改善箇所説明図

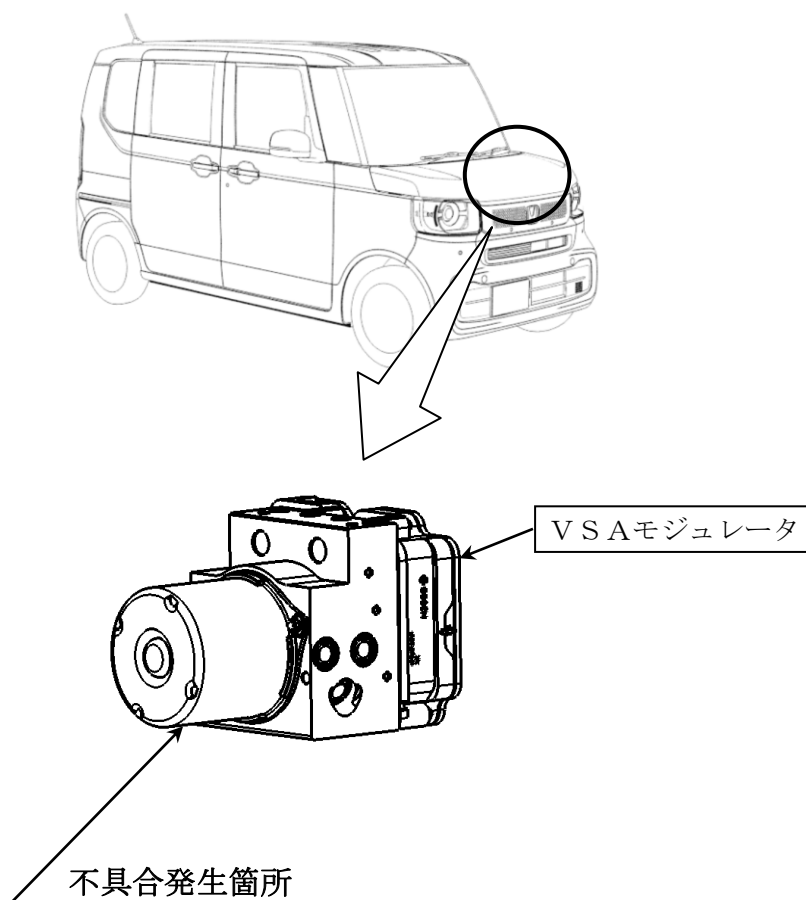
車両挙動安定化制御システム（ビークル スタビリティ アシスト：VSA）において、エアコン停止制御プログラムの設定が不適切なため、エンジン始動直後の低速走行時にブレーキ倍力装置への負圧供給が低下することがある。

また、ブレーキ倍力装置への負圧が不足した際にブレーキペダルの操作力を補助するブレーキ液圧制御プログラムの設定が不適切なため、エンジン始動直後の低速走行時にブレーキ液圧を適切に調整できないことがある。

そのため、ブレーキ倍力装置の負圧が不足した場合やブレーキ液圧を適切に調整できない場合に、ブレーキペダルの操作力が増大するおそれがある。

全車両、VSAモジュレータのプログラムを対策プログラムへ書き換える。

注： は書き換える部品を示す。

識別：車台番号打刻の下一桁目上部に黄色ペイントを塗布する。
